Modulo per la presentazione delle osservazioni per i piani/programmi/progetti sottoposti a procedimenti di valutazione ambientale di competenza statale

ID: Codice procedura (ID_VIP/ID_MATTM): 12691

“Progetto di un impianto eolico denominato “Pitigliano” ubicato nei comuni di Pitigliano (GR) e Sorano (GR) costituito da 20 (venti) aerogeneratori di potenza nominale 7,0 MW per un totale di 140,0 MW con relative opere connesse ed infrastrutture indispensabili”

Immagine 1. Vincoli ex art. 136 del CBC dal PIT della Regione Toscana e zona approssimativa dove è progettato l'impianto industriale.

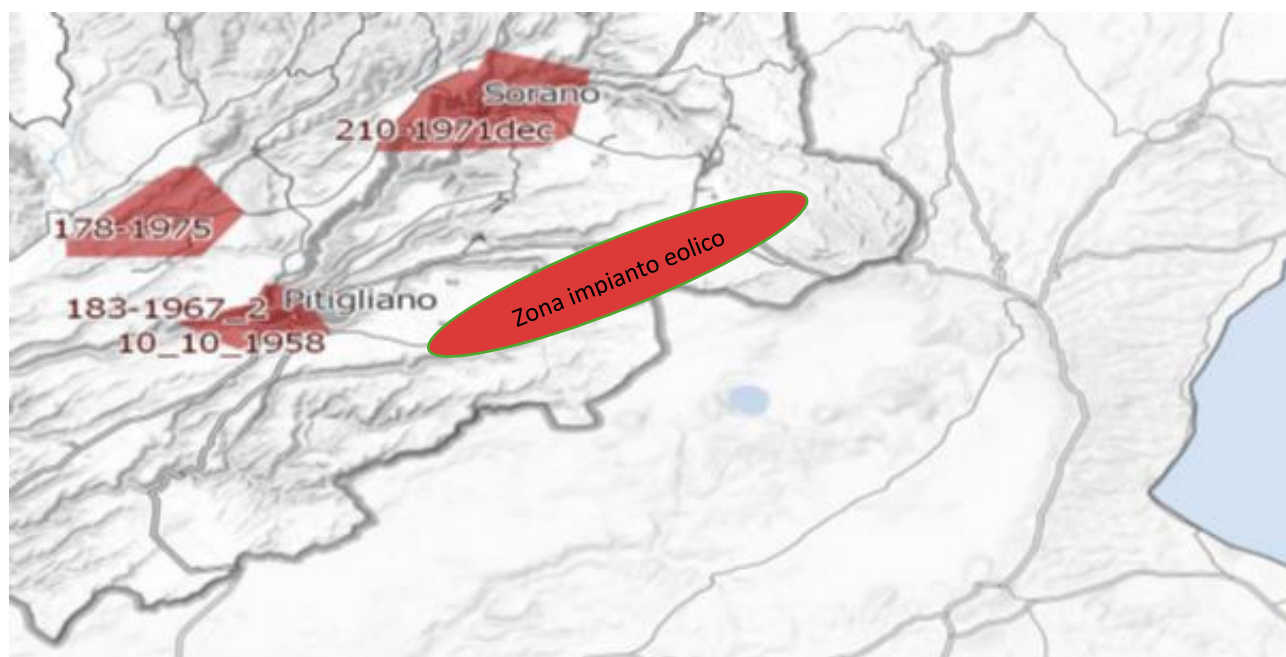
Al contrario si evidenzia che l'impianto eolico industriale citato non solo ricadrebbe con tutti e 20 gli aerogeneratori all'interno delle fasce di rispetto di 3 km di due vincoli paesaggistici di notevole interesse pubblico esistenti nella Regione Lazio e con una parte di essi nel vincolo paesaggistico del Centro abitato di Sorano (GR) quindi in aree non idonee all'installazione di impianti di energia rinnovabile. Addirittura, alcuni aerogeneratori sarebbero ubicati a poche centinaia di metri dai perimetri dei due vincoli paesaggistici laziali ex art 136 del CBC.

Inoltre, come sostiene la Proponente parte dell'impianto si verrebbe a trovare a 3,5 km dal centro abitato di Sorano. Infatti, tre degli aerogeneratori WTG 08, 09, 10 sono addirittura all'interno delle fasce di rispetto dei 3 km del suo vincolo paesaggistico di notevole interesse pubblico ex art 136 del CBC. Si evidenzia che così si crea

un'ulteriore incompatibilità con la tutela del Paesaggio.

Immagine 3. Cumulo di una parte di impianti eolici, fotovoltaici e geotermici industriali in progettazione ed esistenti intorno all’eolico industriale “Pitigliano”.

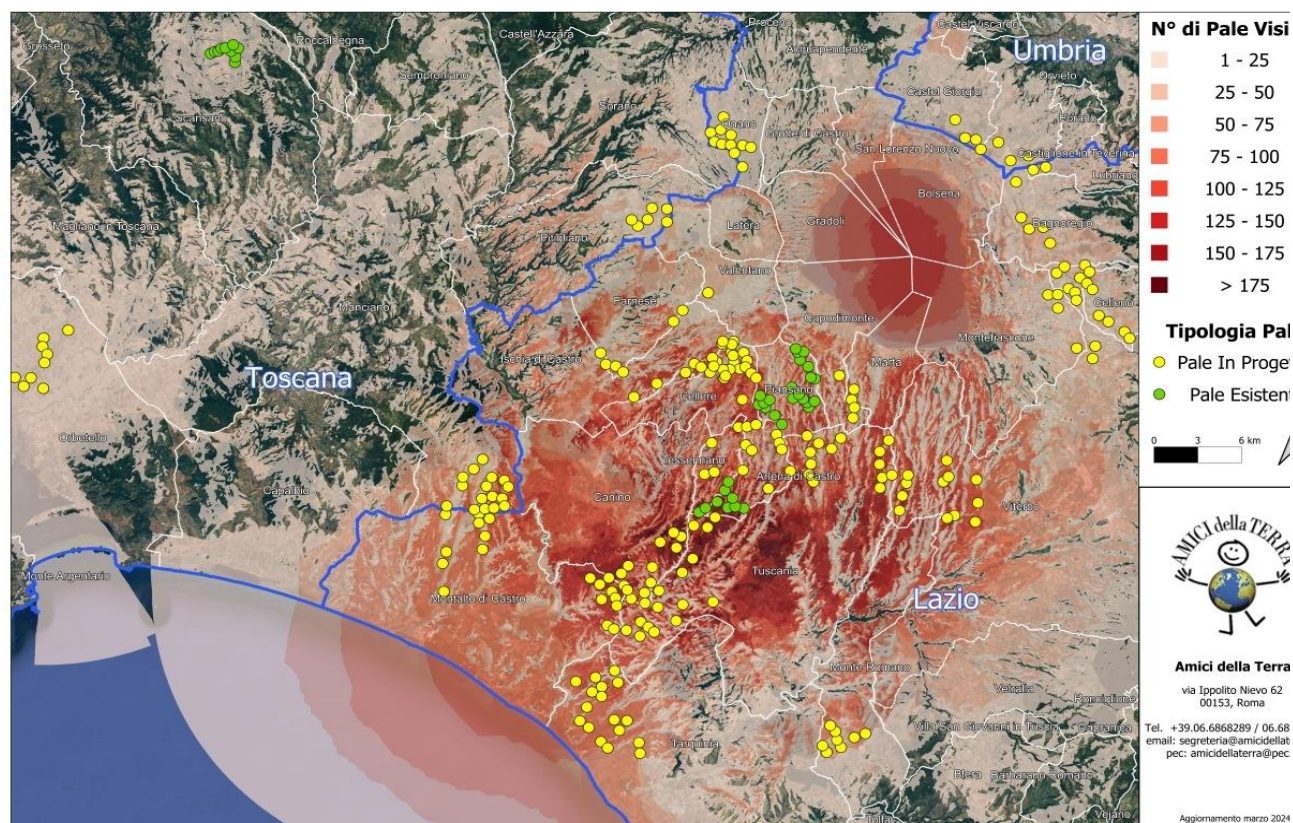
Beni Culturali “*Ambito paesaggistico, geologico e geomorfologico dell’orlo della caldera di Latera ...*” Non vengono nemmeno citati gli impianti eolici in progetto al MASE, il “Rempillo” (6 aerogeneratori) e un altro in verifica amministrativa di 14 aerogeneratori e 72, 6 MW. Ad oggi nei territori di Pitigliano, Sorano e in quello limitrofo potenzialmente potrebbero essere insediati 40 aerogeneratori alti 200 metri e larghi 170. Ma la proponente non cita neanche altri impianti che creerebbero il cumulo e quindi maggiore impatto. Infatti, sul territorio della “Città del Tufo” (Sorano e Pitigliano) impatterebbero anche l’impianto eolico “Montarzo” di Onano con 13 aerogeneratori con le dimensioni ricordate, l’altro eolico industriale nel territorio di Valentano con sette aerogeneratori (stesse dimensioni), gli impianti di Farnese con un minieolico di 3 Torri alte 60 metri già installate in località Poggio del Crognolo e l’impianto eolico industriale “Vallerosa” (7 aerogeneratori alti 200 metri e larghi 158 metri) in procedura VIA presso la Regione Lazio. Inoltre, altri impianti del minieolico già presenti a Valentano, Cellere e Piansano e due progetti eolici industriali con le stesse dimensioni (200 m x 170 m) nel Comune di Ischia di Castro. La valutazione del cumulo non prende neanche in considerazione gli impianti industriali di fotovoltaico e agrivoltaico in progetto a Farnese, Valentano, Ischia di Castro, Cellere. L’impianto geotermico in procedura Via al MASE, progettato nella Caldera di Latera. Quindi è stata effettuata una valutazione del potenziale impatto cumulativo non veritiera a dispetto di quanto affermato dalla proponente che sostiene di aver preso in considerazione uno spazio di 10 km intorno al suo impianto per gli impatti che si creerebbero.

Nella Parte IV delle Linee guida citate al punto 16.1, nello stabilire i requisiti per la valutazione positiva dei progetti nel procedimento di VIA si parla di individuazione delle aree idonee per l’insediamento degli impianti tenendo conto di aree degradate da attività antropiche pregresse o in atto (brownfield) tra cui siti industriali, cave, discariche, siti contaminati. Stessa raccomandazione viene ribadita anche nell’art.20 del D.Lgs n. 199/2021. Ma appare inascoltata dalla proponente. Infatti, insiste molto nel dire che il suo impianto industriale è compatibile con il territorio nonostante le numerose incompatibilità paesaggistiche, culturali, economiche e naturalistiche che esso incontra.

OSSERVAZIONE N.12

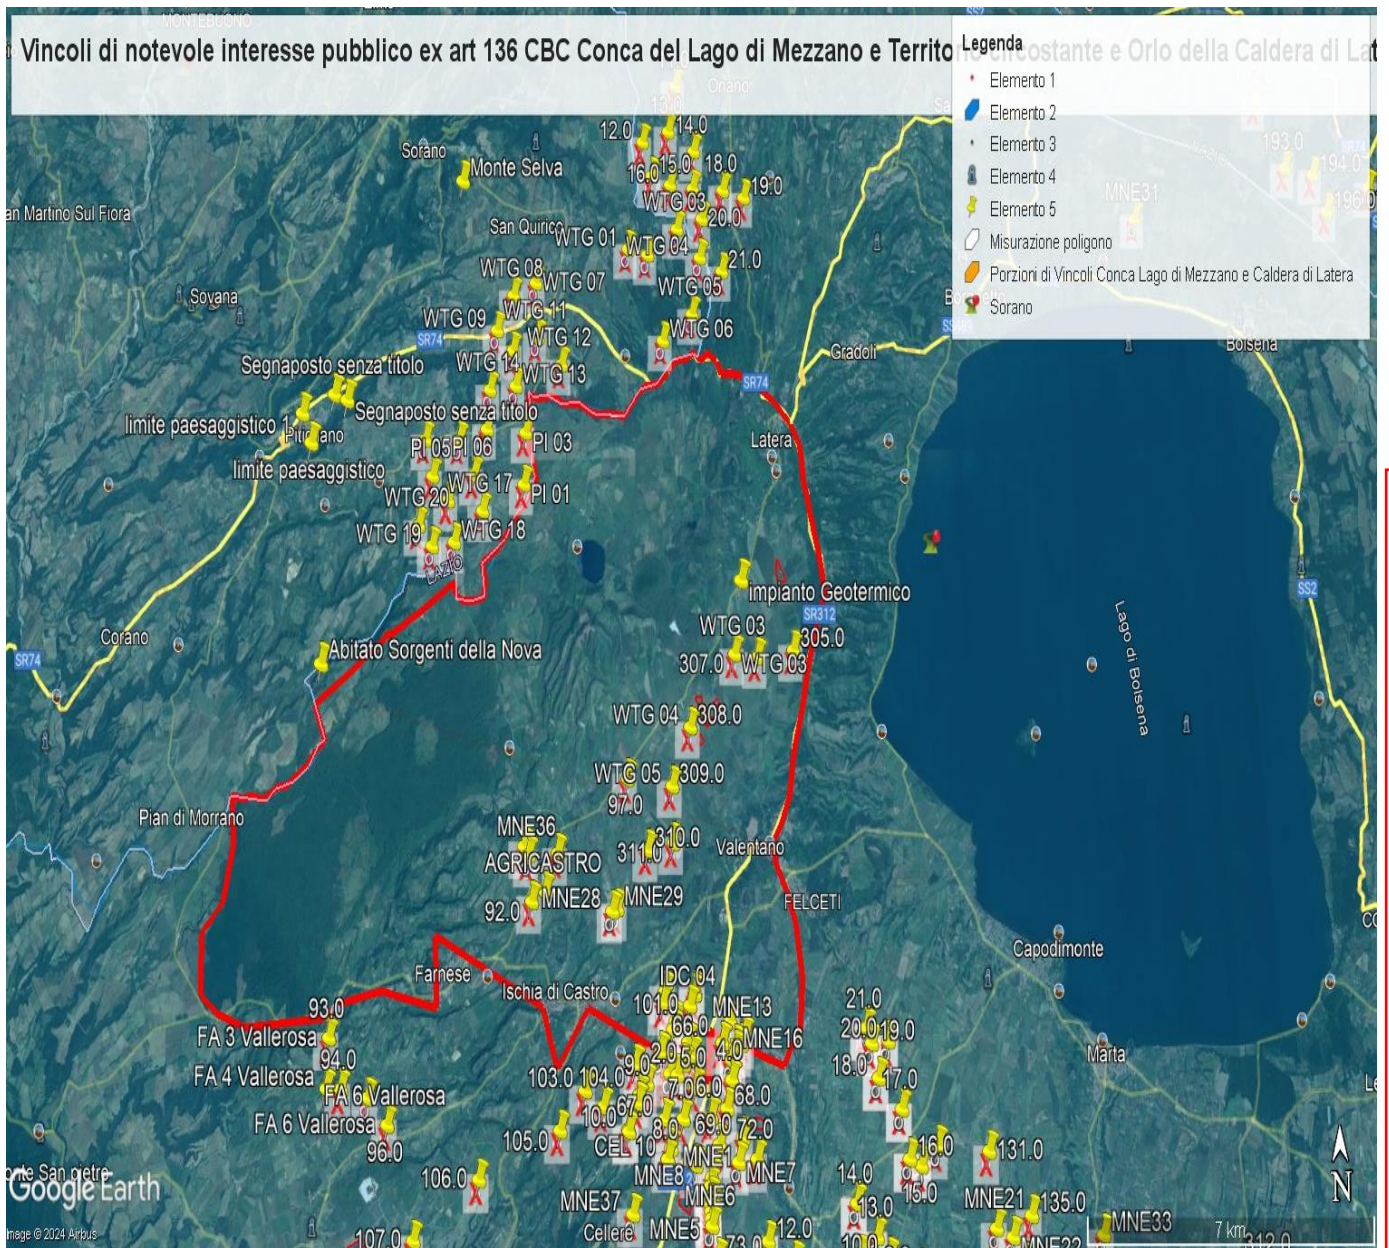
- 1) Lo studio presentato dal proponente nel "Report anemologico" si è basato su dati di parametri meteorologici estratti da un modello di rilevamento virtuale Virtual Met Mast (Vortex ERA - 5 series). Lo studio non riporta che tale modello sia stato validato con misure in sito. Una validazione del modello con misure rilevate sul posto per almeno un anno/ un anno e mezzo dovrebbe essere necessaria per garantire l'accuratezza della produzione energetica stimata.

- 2) Lo studio presentato nel "Report anemologico" riporta valori incoerenti di produzione energetica lorda e netta.
 - a. Nel paragrafo 5.2, Energy calculation, si stabilisce che usando il software Open Wind e il Wake Model Deep Array Eddy Viscosity, la produzione lorda dell'impianto risulta essere di 146,97GWh/anno, la produzione netta 143,59GWh/anno.
